Deel <b>P 440/480</b>	Groep <b>23</b>
Betreft <b>vernaauwing in brandstofvulpijp</b>	NO. <b>NL458</b>
	Datum <b>900412</b>

## Service Bulletin

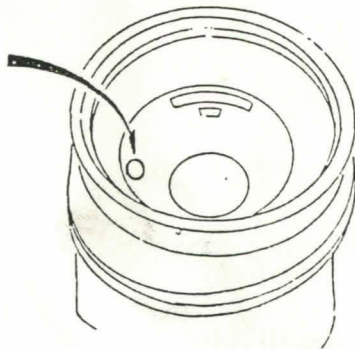
In een aantal gevallen is het mogelijk dat de vernauwing in de brandstofvulpijp uitzet. In dat geval is het mogelijk dat het vulpistool van loodhoudende brandstof in de vernauwing past.

Dit kan verholpen worden door een aanvullende vernauwing te monteren (zie tekening) o/n 3458552-1.

oud

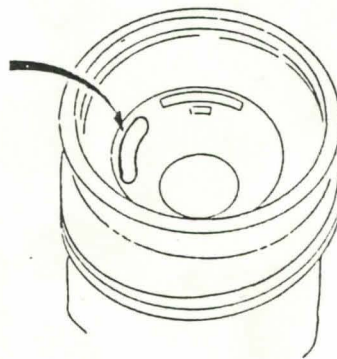
In produktie is dit opgelost door ander materiaal voor de restrictie te gebruiken. Deze is herkenbaar aan de grotere ontluuchtingsopening, welke tevens voor een betere ontluuchting zorgt tijdens het tanken. Vanaf de volgende ch.nr's is deze in produktie gemonteerd: 440 : 080800 480 : 553750
